4822 210 10507

FQ916 > FQ816

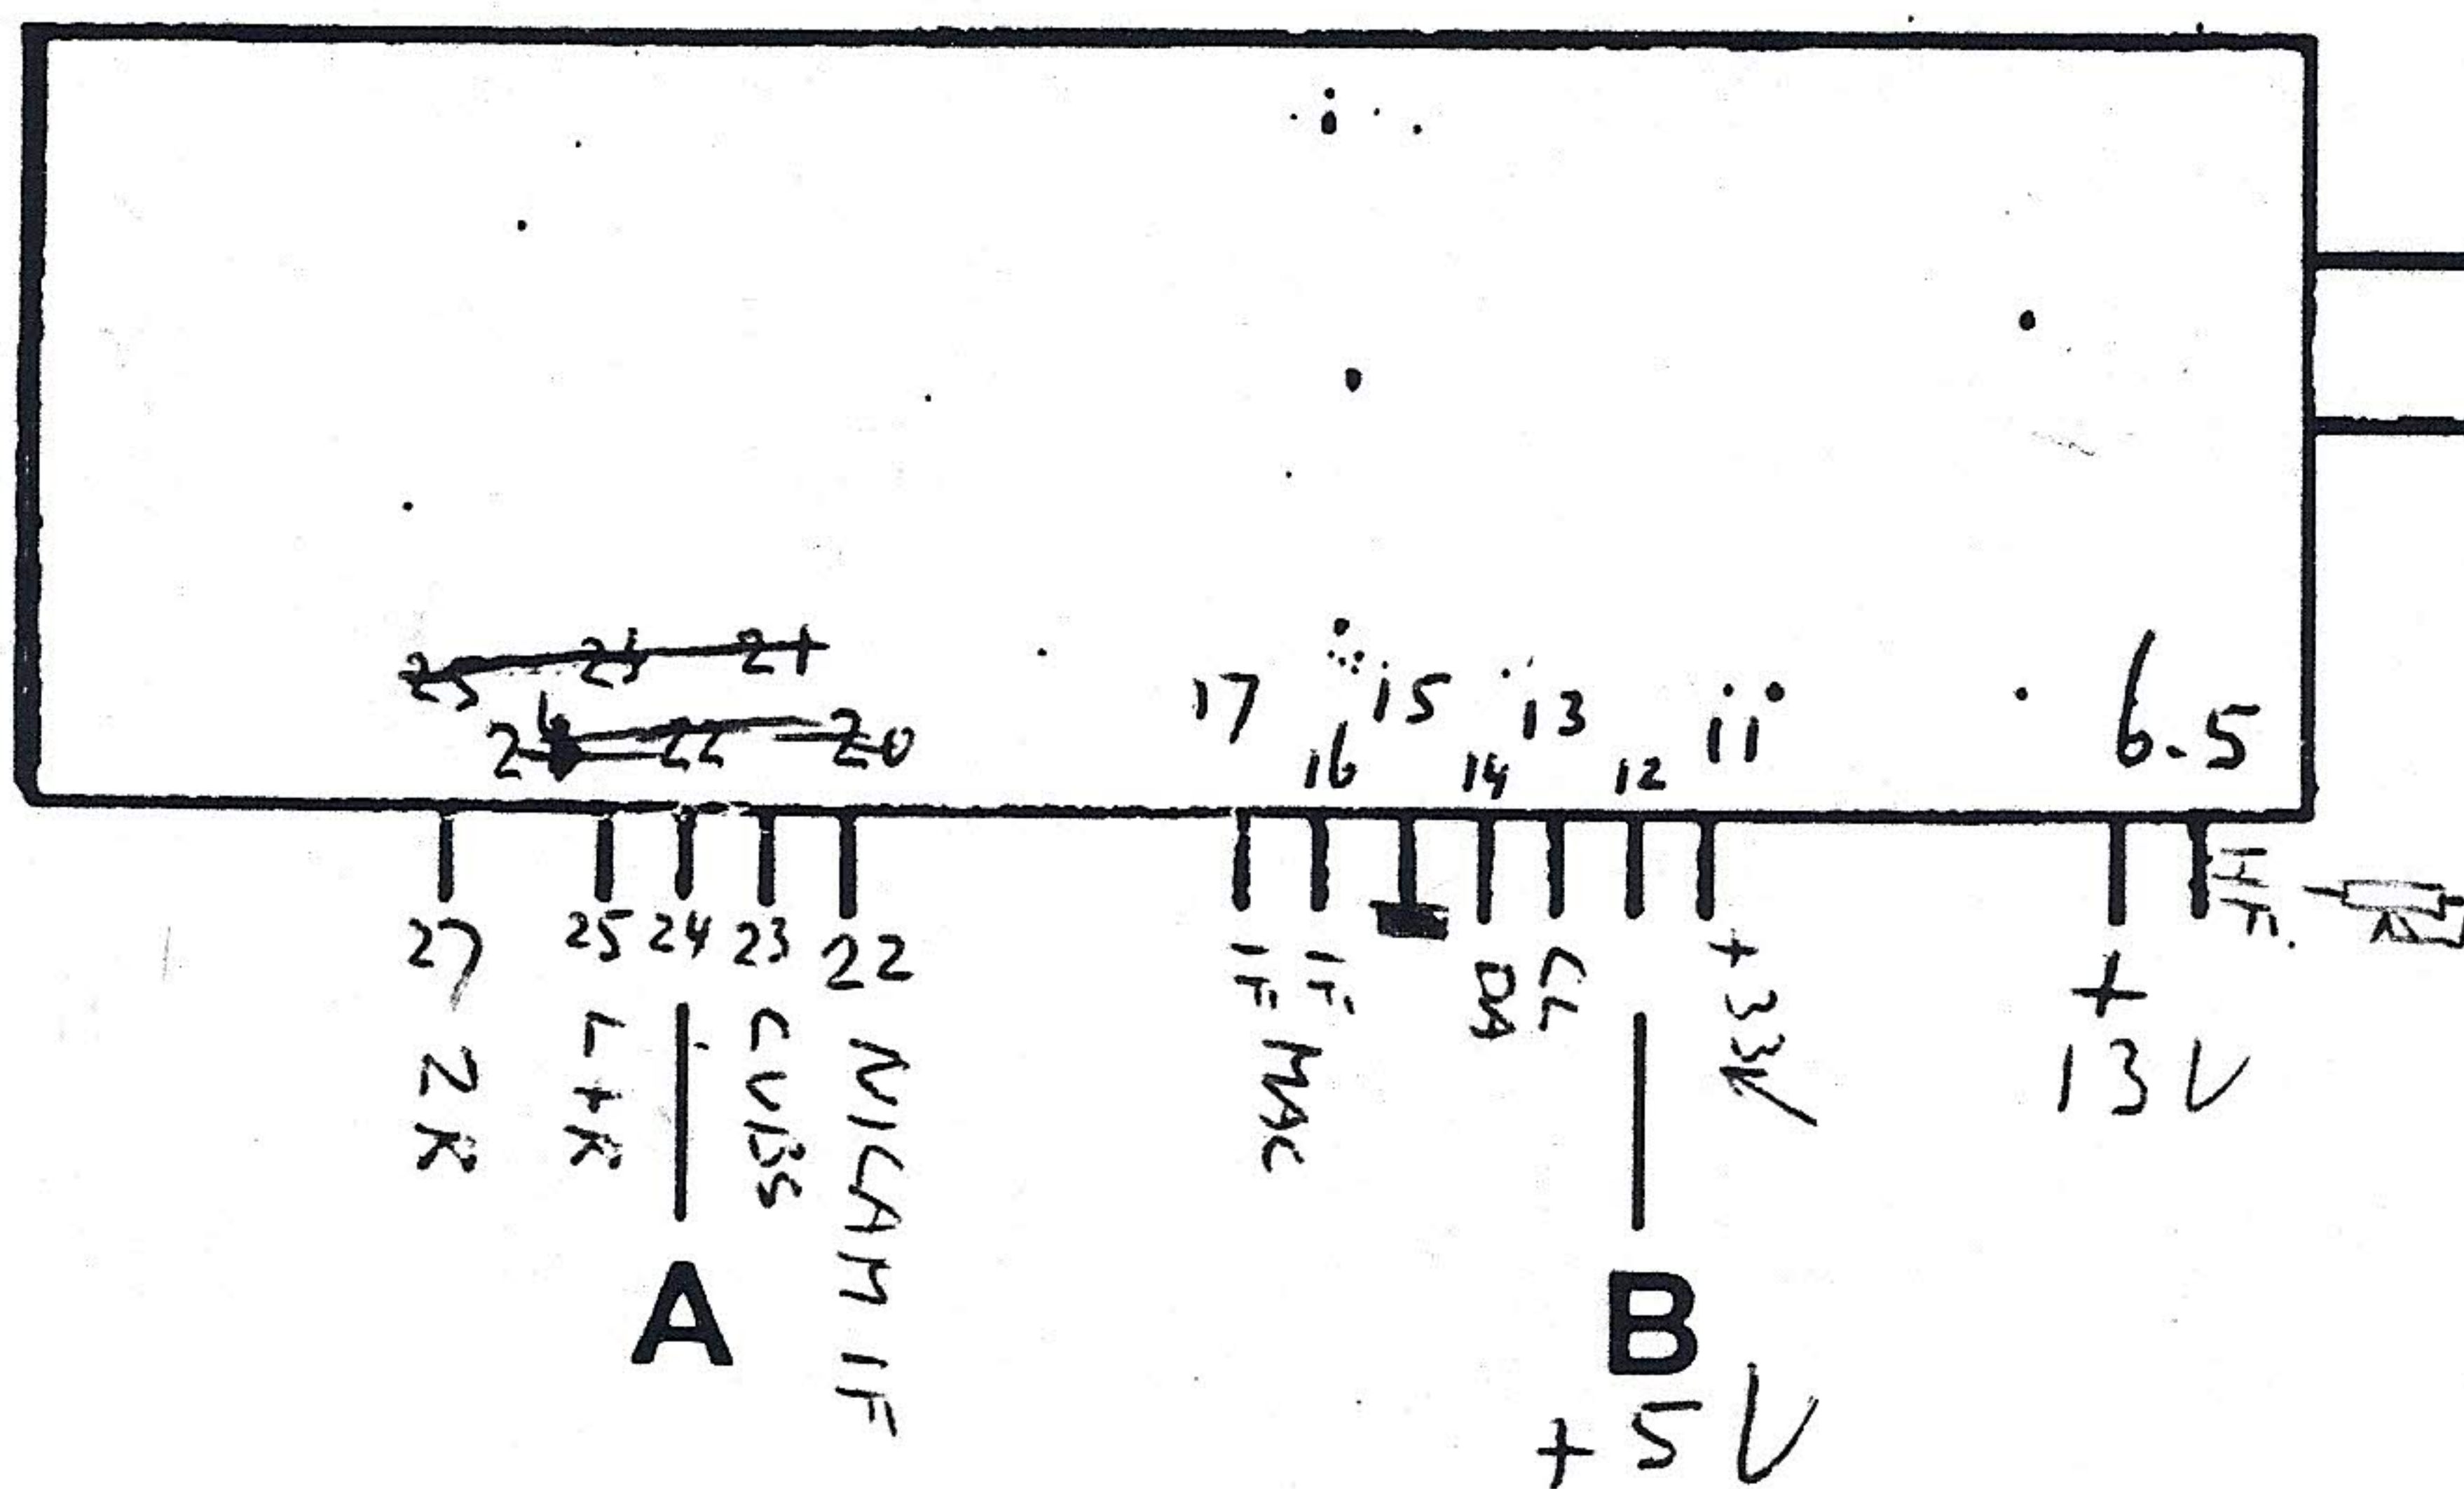
PAS OP  
(E) LIST NIET  
AAN MASSA

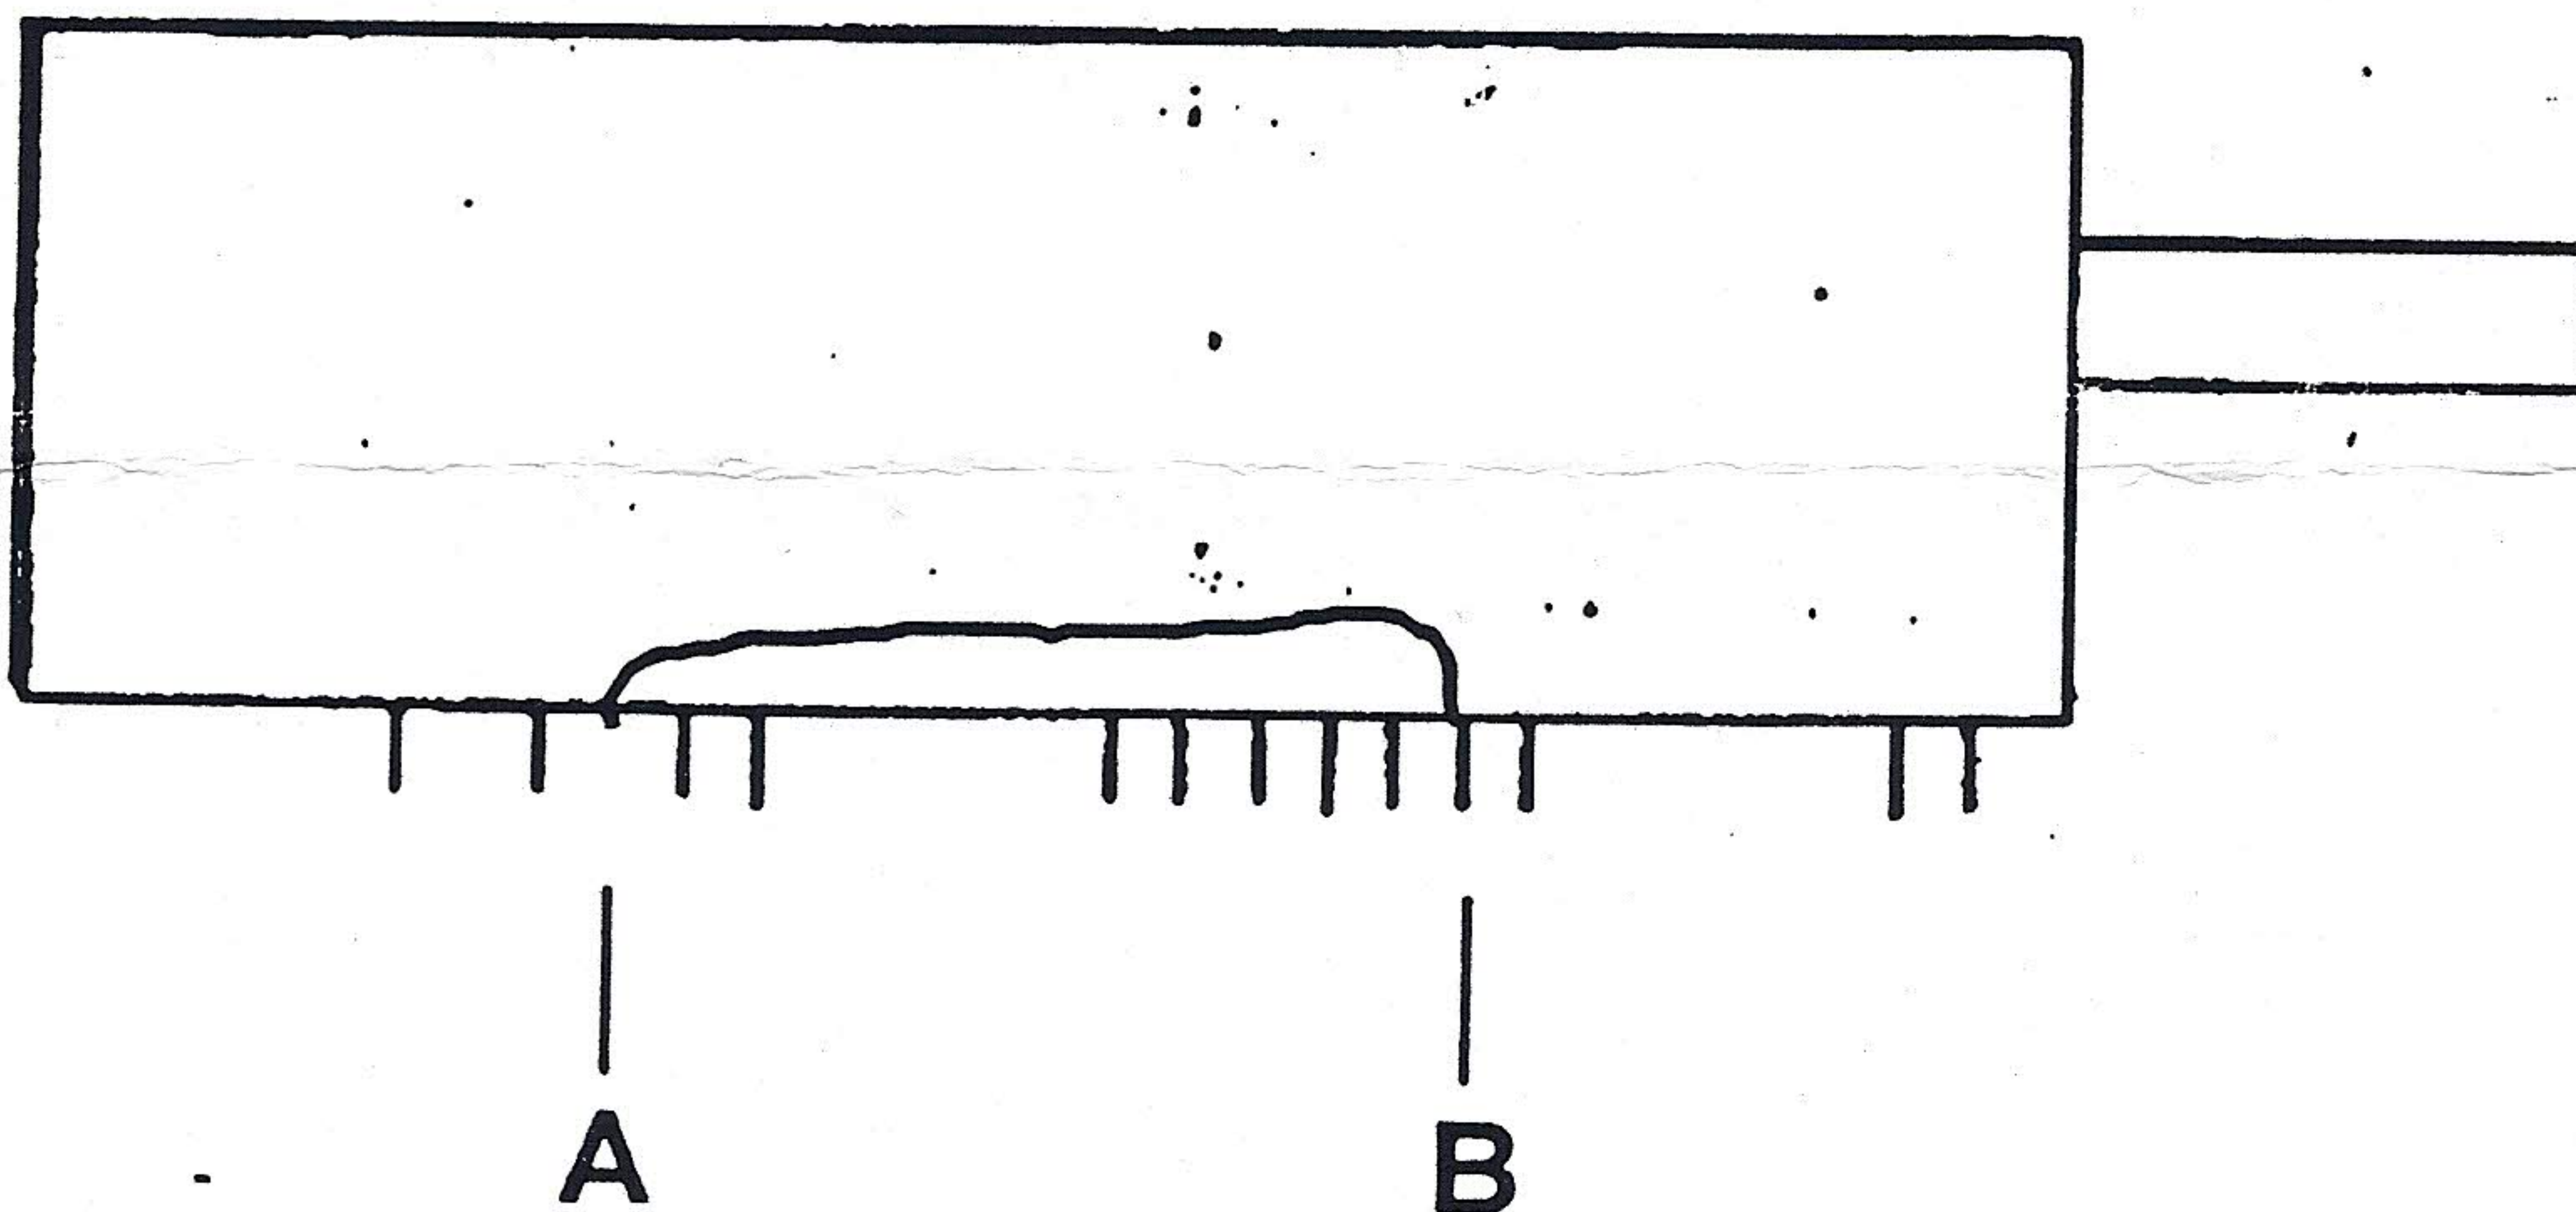
1. Tuner blik openen en pootje A aan de buiten kant afknippen  
Intern een draadje solderen van punt A naar B

2. Tuner in chassis plaatsen en de 3 aardpunten op de print met een los draadje met elkaar verbinden.

Soms komt het voor dat het apparaat geen geluid weergeeft.  
dan dient het volgende te gebeuren.

- plaats een weerstand van 10k ohm tussen pin 24 van de tuner en de basis van transistor T7120 = +12V

- indien het geluid nog steeds niet aanwezig is dienen de collector en emitter van transistor T7121 doorverbonden te worden. ←
